敦賀発電所2号炉
「敷地の地形，地質・地質構造について」
に関する審査資料の記載の不備について
（補足説明資料1　個々の記載の不備の具体的内容・類型化）
印刷の誤り　第758回審査会合（令和元年8月23日）

令和元年10月11日

日本原子力発電株式会社

柱状図(105.00m～140.00m)

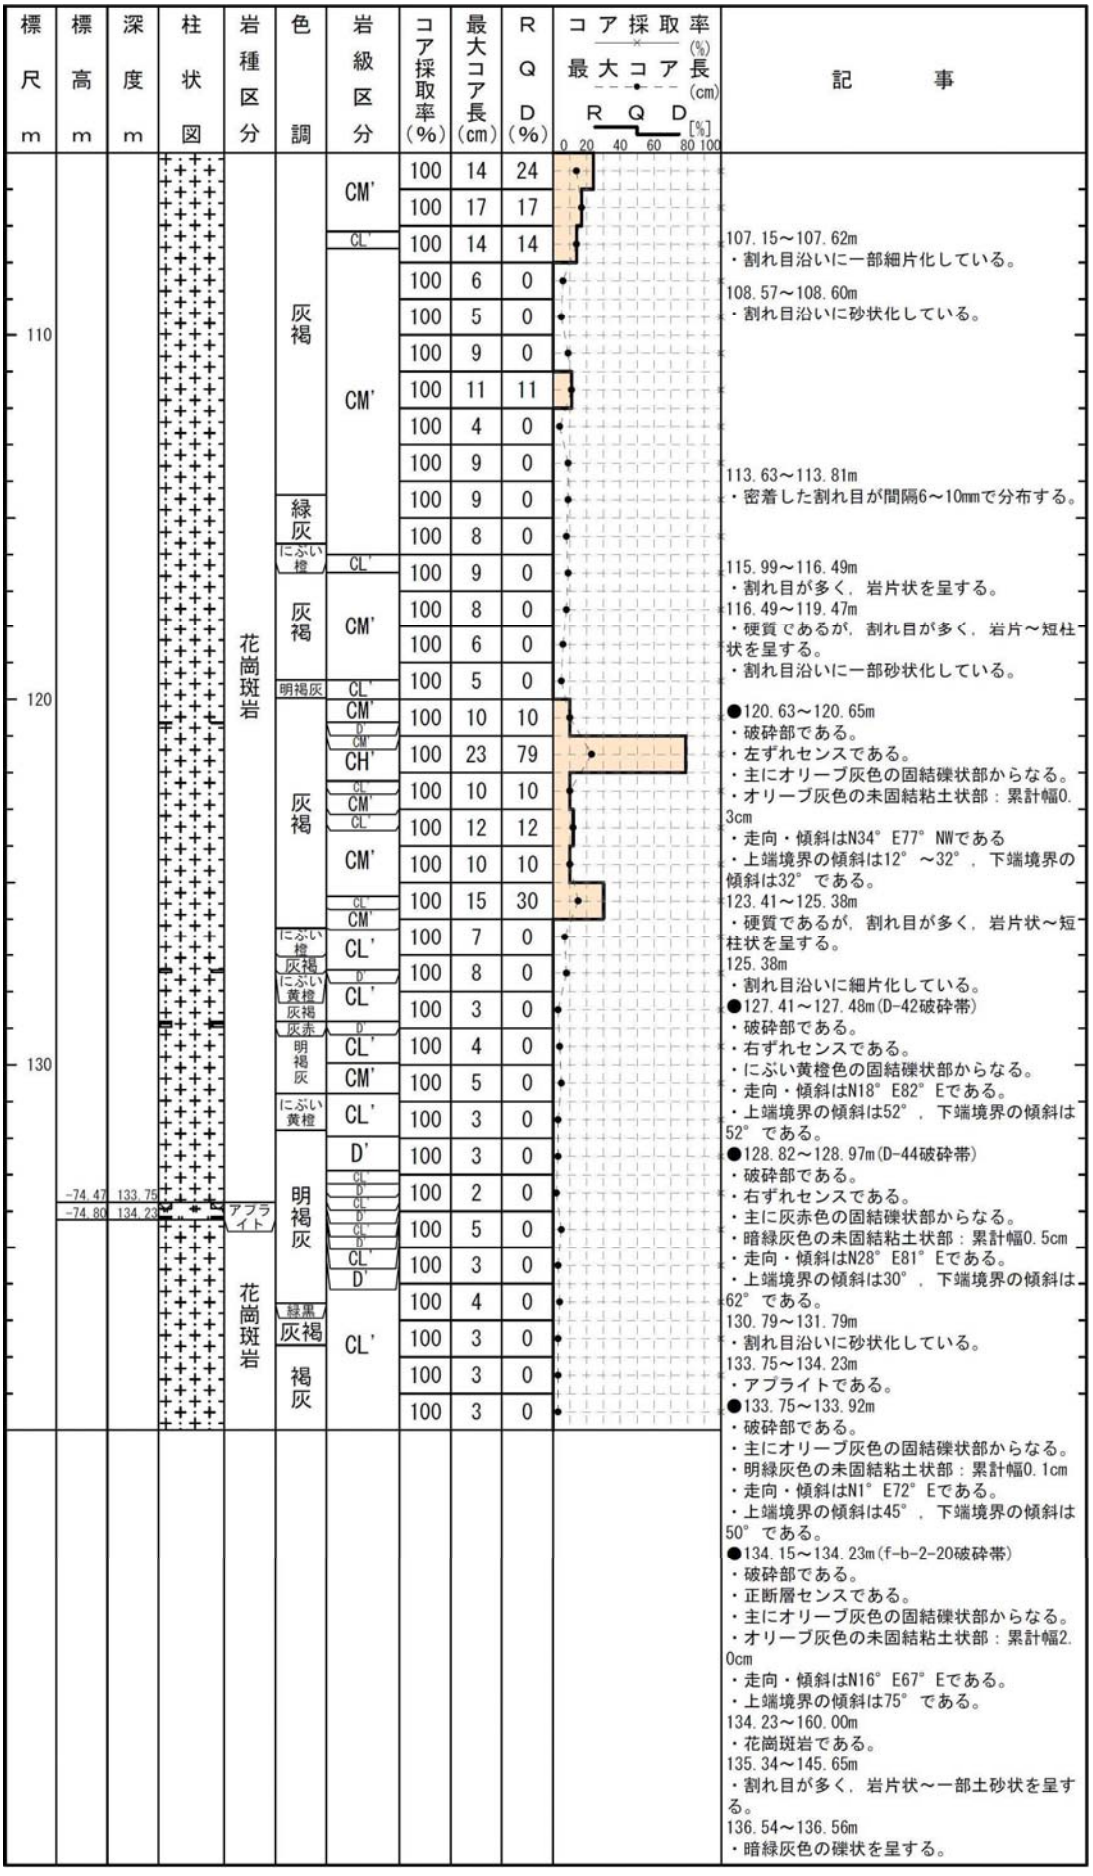
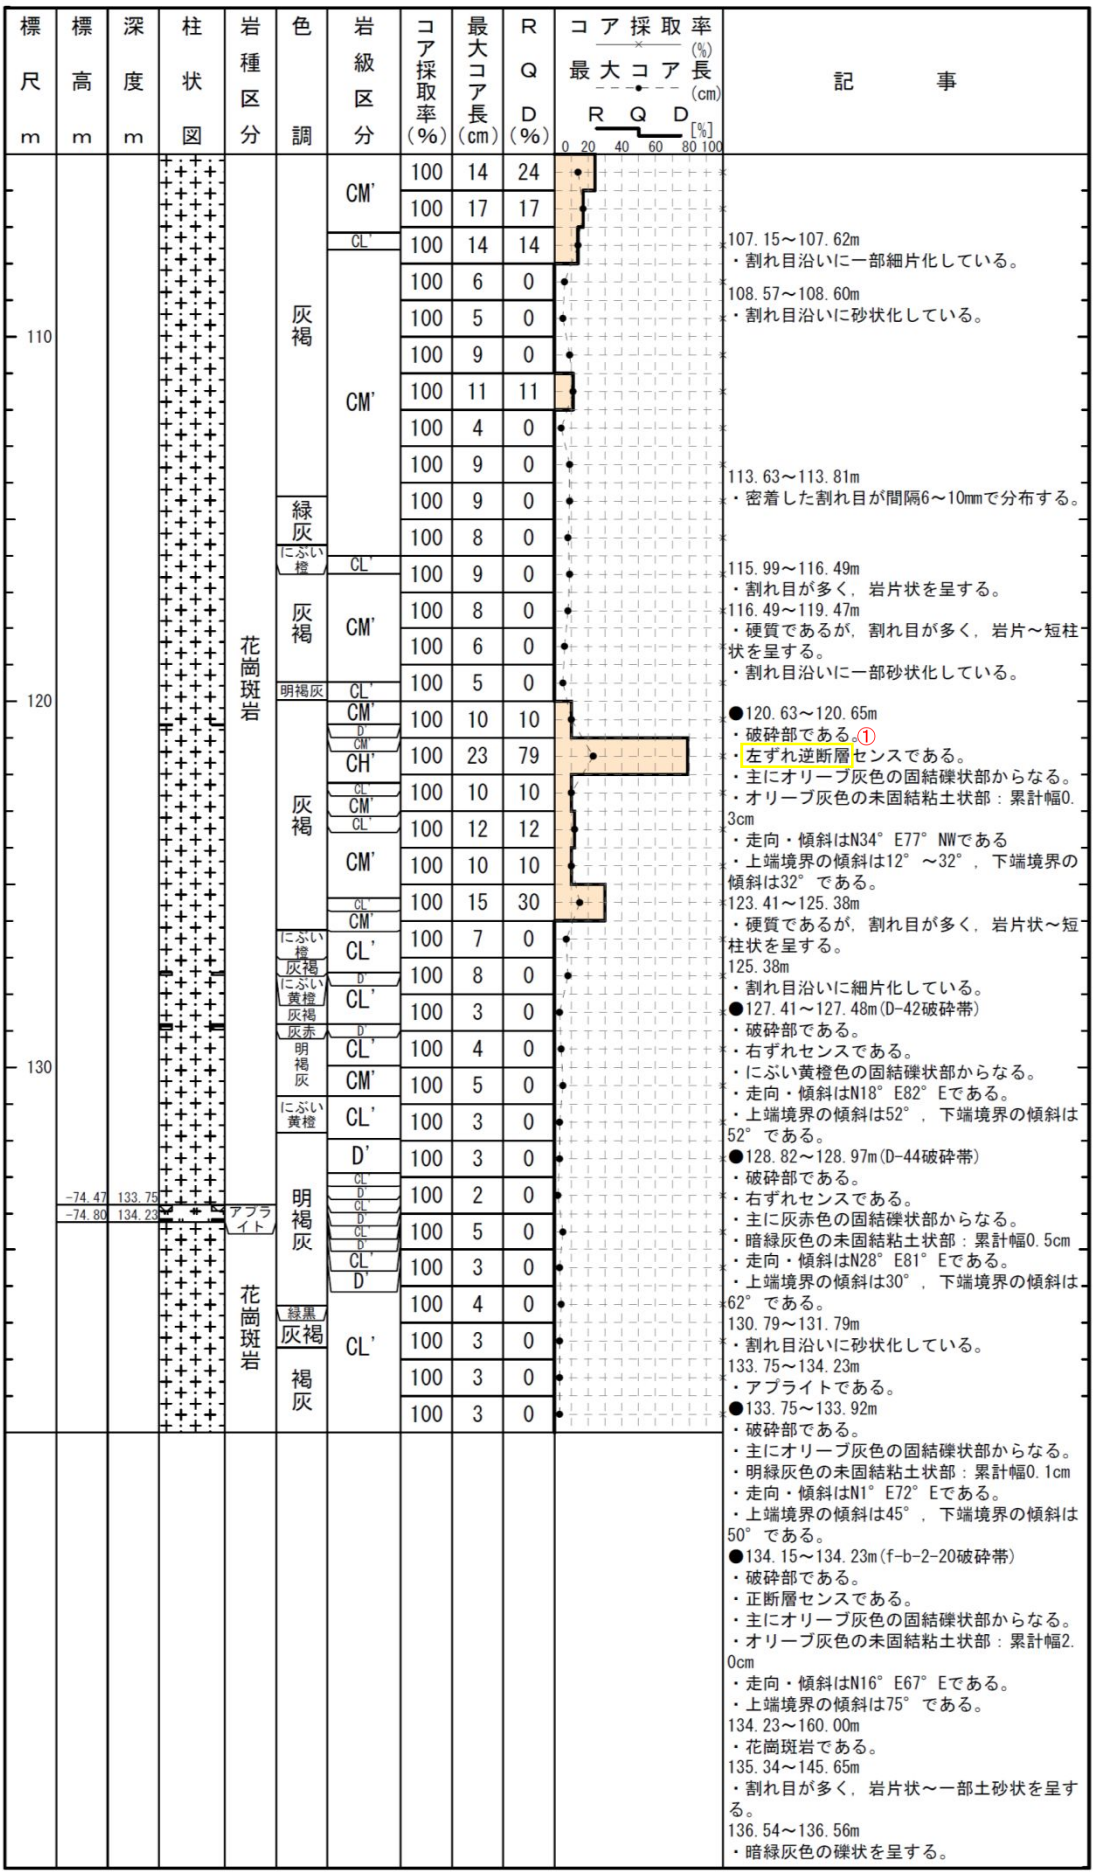
926(分類A)①
変位センスについて，転記元の細分化カタログから転記したが，転記を誤ったもの。

柱状図(70.00m～105.00m)

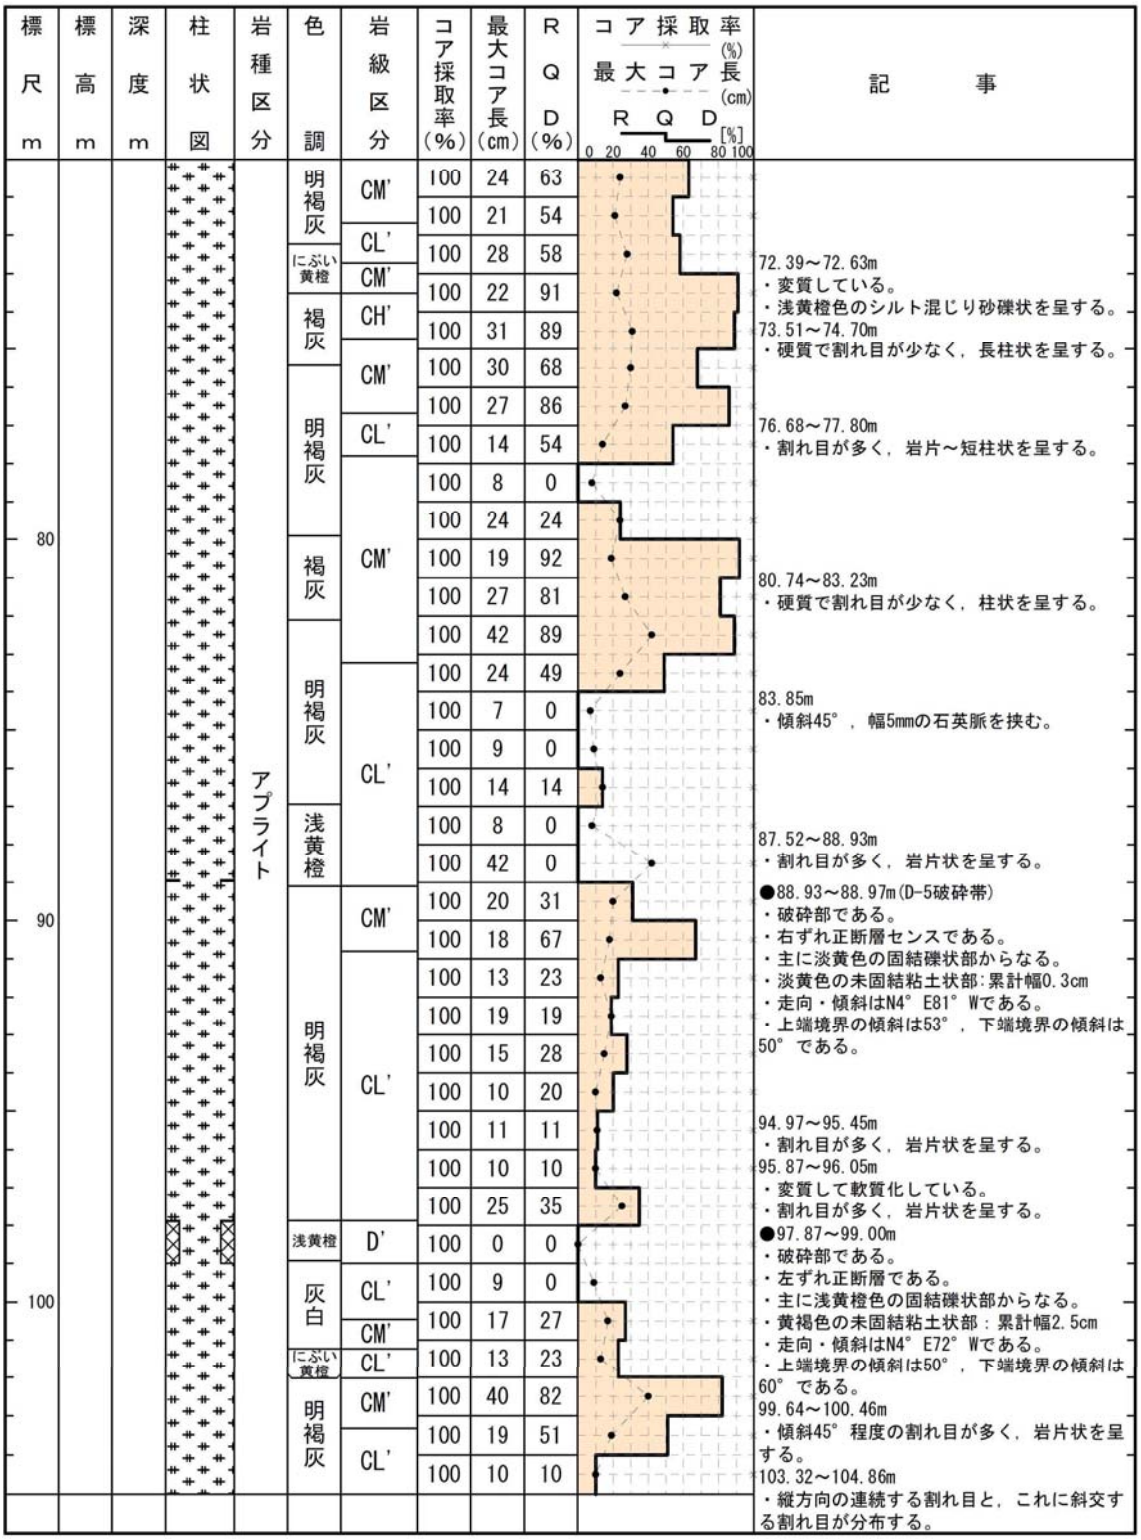
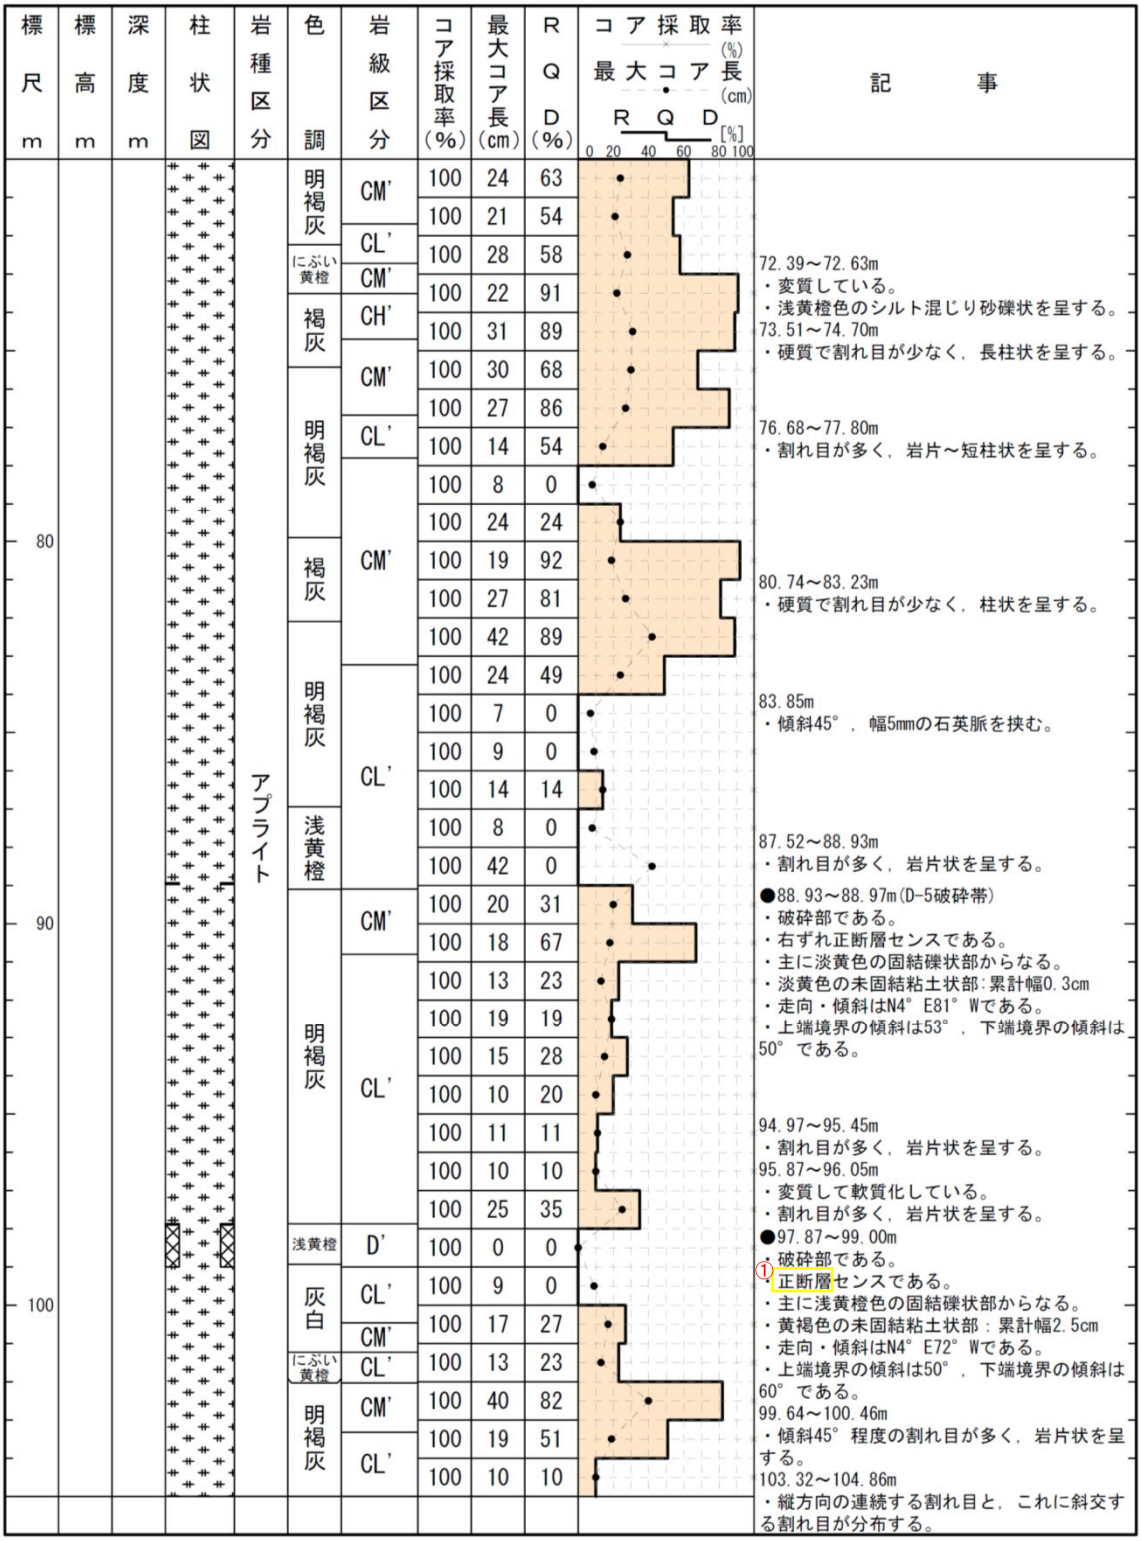
927(分類A)①
変位センスについて，転記元の細分化カタログから転記したが，転記を誤ったもの。

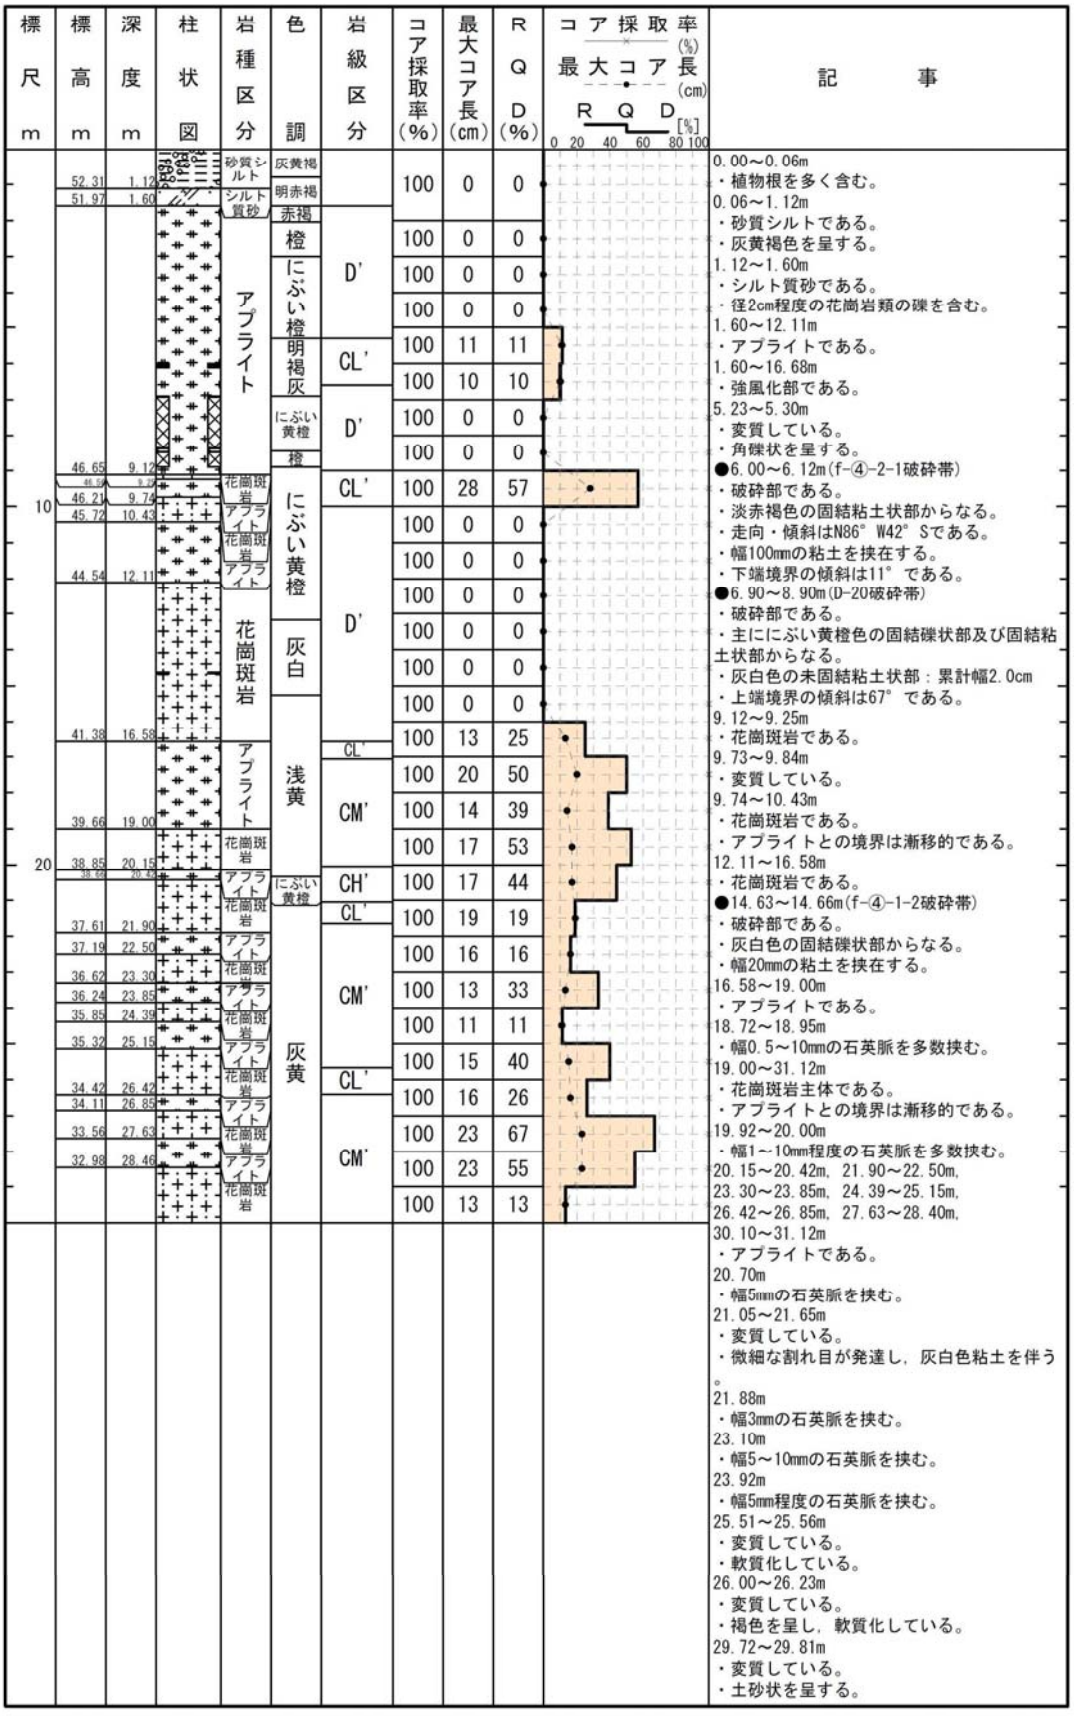
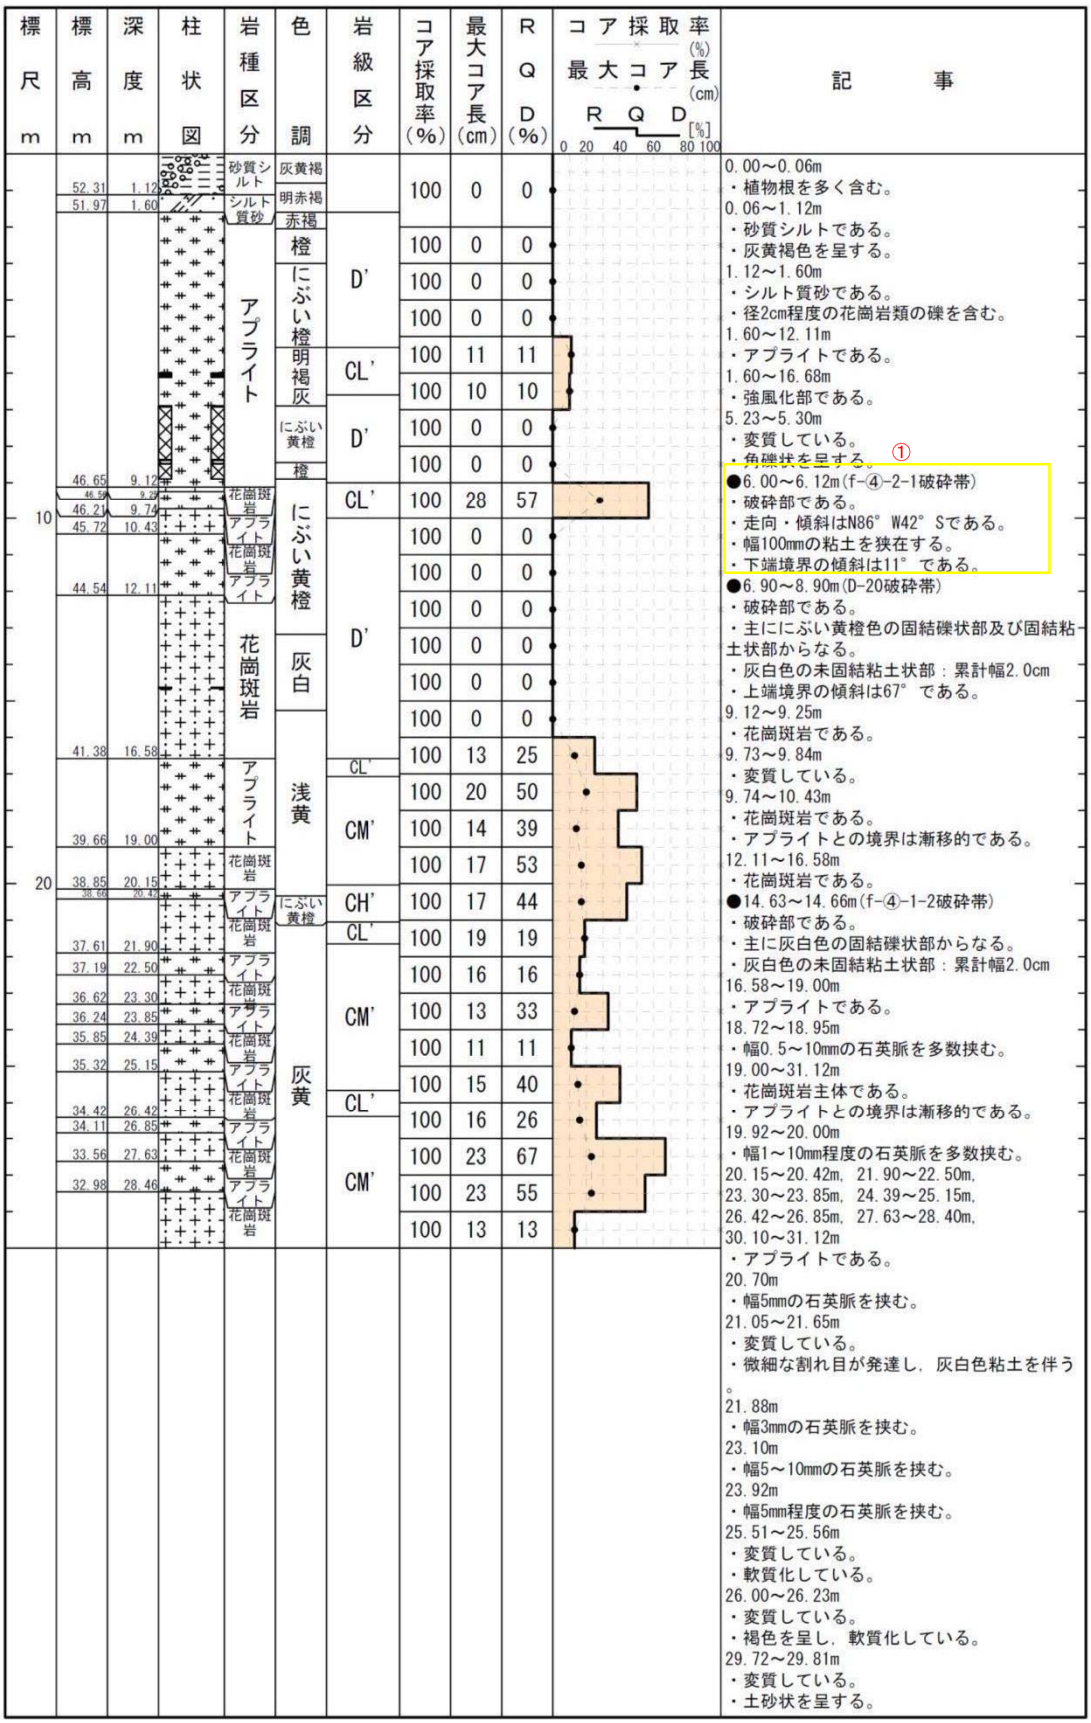
929(分類A)①
H30年11月30日審査会合にて説明した当該破砕部の断層ガウジの有無について，保守的に修正した結果を柱状図の記事に反映していなかった。
